**AVIS RELATIF À LA PROTECTION
CONTRE LES EVENTUELS EFFETS NOCIFS ET NUISANCES
PROVOQUÉS PAR LES RAYONNEMENTS NON IONISANTS
GÉNÉRÉS PAR DES ANTENNES ÉMETTRICES STATIONNAIRES**

Commune : PALISEUL - Exploitant : TELENET GROUP

Référence exploitant : LX6091E

Rapport n° 4053 / 2024

Figure 1 : Vue en plan des lieux de séjour et des points de contrôle

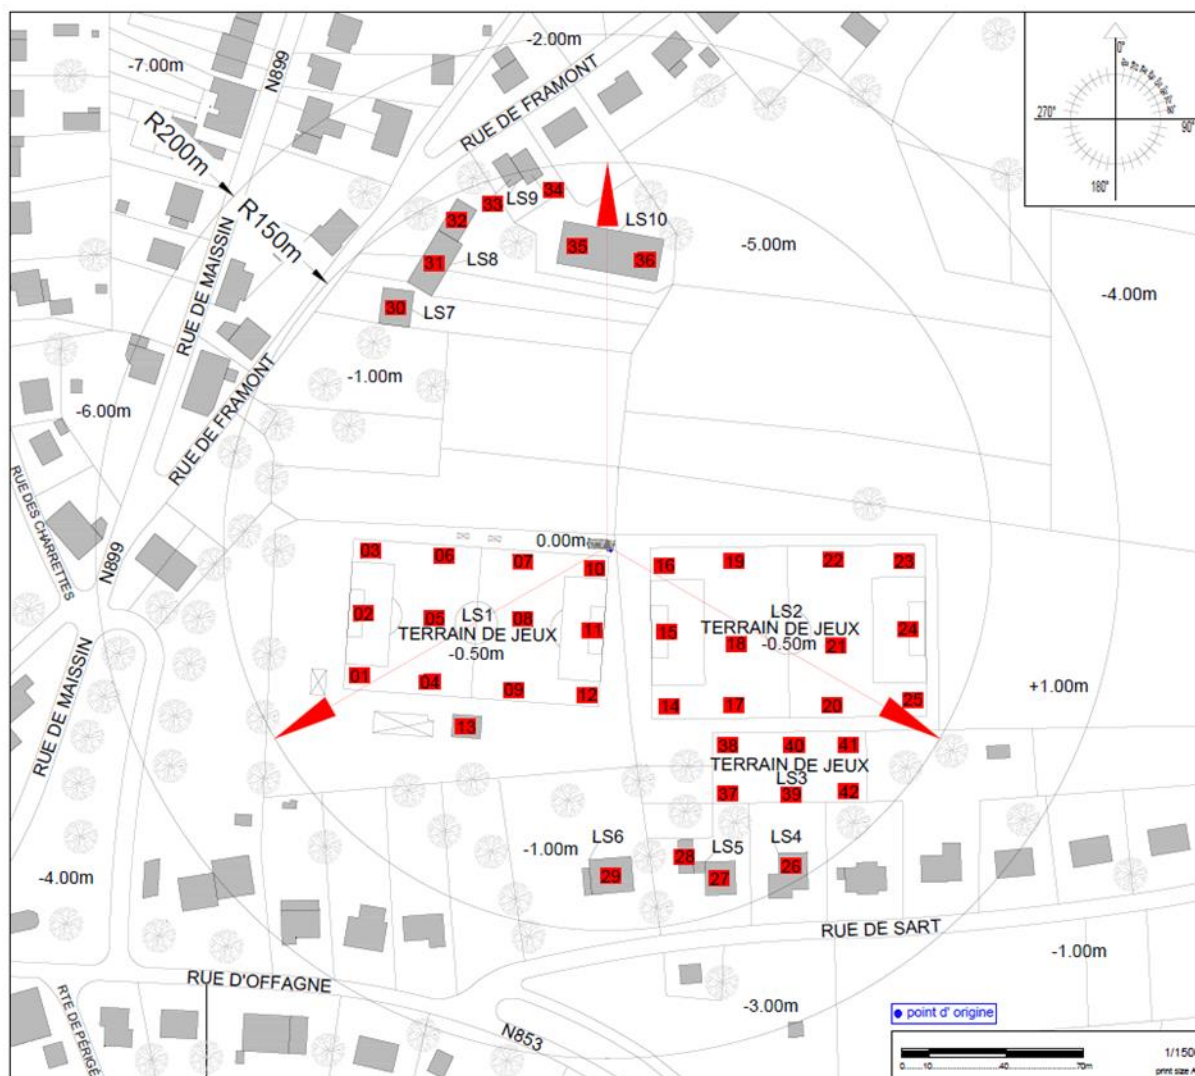
Les fréquences d'émission, la puissance rayonnée par chacune des antennes et leur gain permettent de déterminer le rayon de la zone à analyser. Tout dépassement de la limite par installation est exclu en dehors de cette zone. Le tableau 2 reprend les 35 LS² pour lesquels l'indice d'exposition est le plus élevé. Les différentes colonnes indiquent :

- le numéro du point de contrôle repris sur un des plans de la figure 1;
- le numéro du LS dans lequel se trouve le point de contrôle de la 1^{ère} colonne ;
- l'atténuation d'obstacle prise en compte pour le calcul de l'indice d'exposition dans le LS ;
- le résultat du calcul de l'indice d'exposition.

En ce qui concerne les antennes de l'installation mentionnées dans le tableau 1, la distance maximale à laquelle la limite pourrait être atteinte, à l'extérieur, est égale à 91,3 m. S'il n'y a pas de LS à une distance inférieure, les antennes respectent forcément la limite d'immission.

Dans le cas des LS situés à l'intérieur des bâtiments, une atténuation d'obstacle est prise en compte et il en résulte que la distance maximale à laquelle la limite pourrait être atteinte se réduit à 64,6 m.

Les résultats de l'évaluation décrite au paragraphe 4 indiquent que les antennes émettrices stationnaires de l'installation faisant l'objet du présent avis ne produisent pas, dans un lieu de séjour, un rayonnement électromagnétique maximum supérieur aux limites fixées à l'article 4 du décret.

En conclusion, les antennes émettrices stationnaires faisant partie de l'installation référencée dans le paragraphe 2 et dont les caractéristiques techniques sont résumées dans le tableau 1 **respectent les limites d'immission** fixées à l'article 4 du décret du 8 décembre 2022 (M.B. du 16.12.2022) modifiant le décret du 3 avril 2009 relatif à la protection contre les éventuels effets nocifs et nuisances provoqués par les rayonnements non ionisants générés par des antennes émettrices stationnaires.
